设计单位	浙江汇创设计集团有限公司
设计格证号	ZJH13033839
电话	0571-8259627
地址	杭州市萧山区建设路, 杭州萧山机场
建设名称	绍兴市滨海新区老湖林步项目建设
项目编号	ZJ2025-1001
子项名称	
图纸名称	钢格栅桥详图
图号	LD1-01
版次	B
专业	景观
阶段	施工图
日期	2025.11
比例

设计变更通知单

建设单位	泰州市姜堰区淤溪镇人民政府				项目编号	ZJ2025-1001	专业	景观
项目名称	泰州市姜堰区鲍老湖森林步道建设项目				子项名称			
审核	项目负责	专业负责	校对	设计	变更单编号	变更01	日期	2025.11.19
方法丽	徐樑	徐樑	潘灵峰	王水峰	变更摘由	应甲方要求

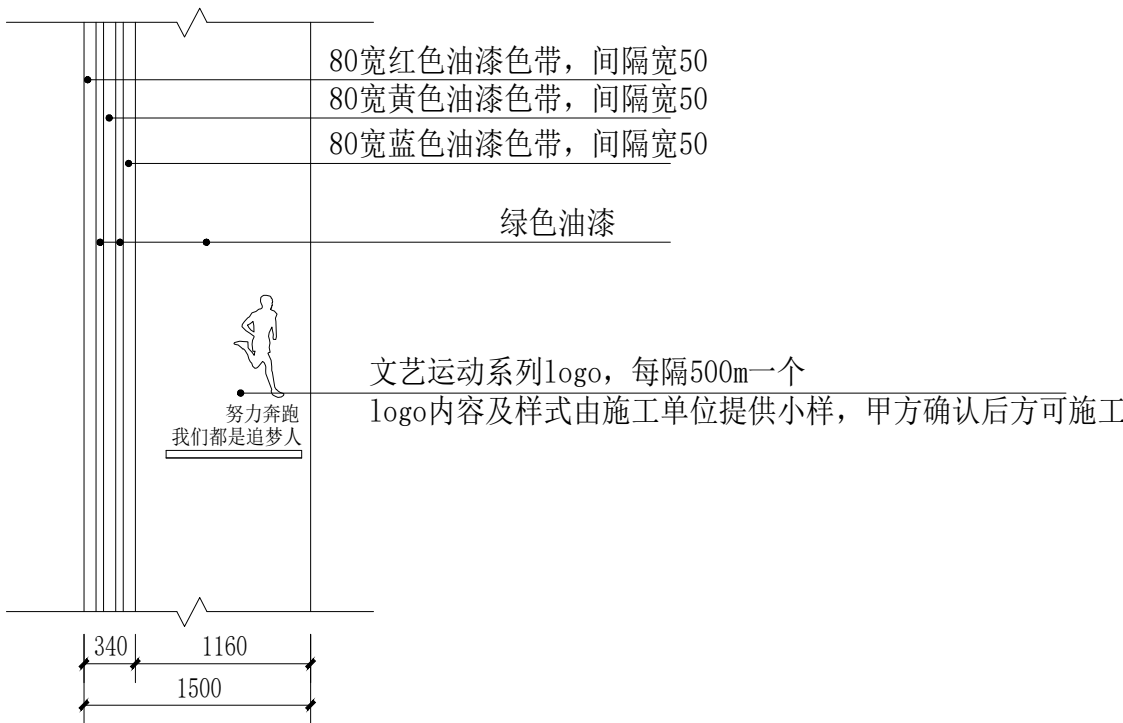
主干道刷漆宽度由3m宽改为1.5m宽, 详下图。
